Service Bulletin

Bulletin No: BU201503

Subject: Oil Cooler Hose Clamps

Affected Models: 2014 Wildcat Trail models

Fig. 4

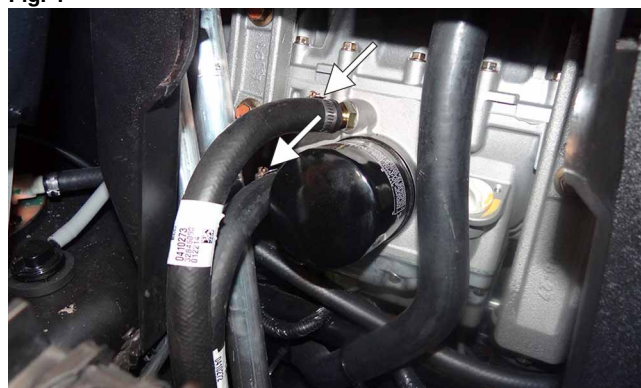
4. Remove and discard both hose clamps securing the oil cooler hoses to the engine. Make sure the hoses are not removed from the engine. See Fig. 4.

Fig. 4

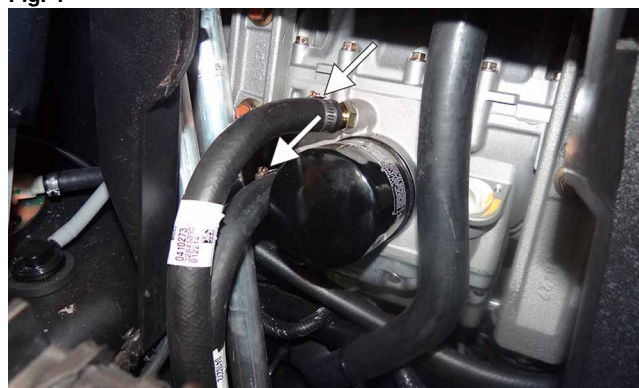
4. Retirez et jetez les deux colliers de tuyau retenant les tuyaux du refroidisseur d'huile au moteur. Veillez à ne pas retirer les tuyaux du moteur. Consultez la Figure 4.

Fig. 7

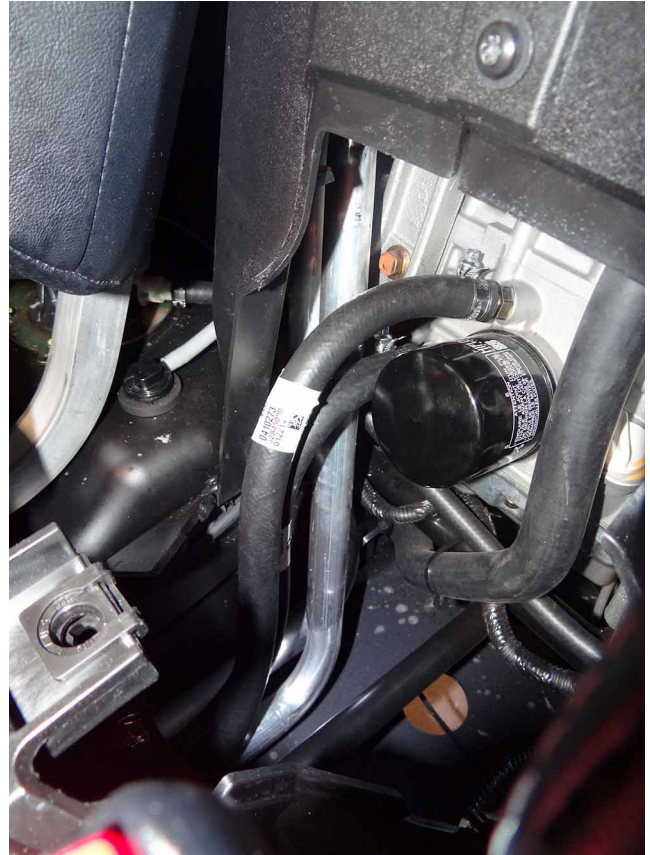
■ **REMARQUE** : Assurez-vous que les tuyaux du refroidisseur d'huile ont assez de jeu, qu'ils ne sont pas tordus et qu'ils ne frottent pas contre le dispositif d'ancrage de la ceinture de sécurité. Consultez la figure 7.
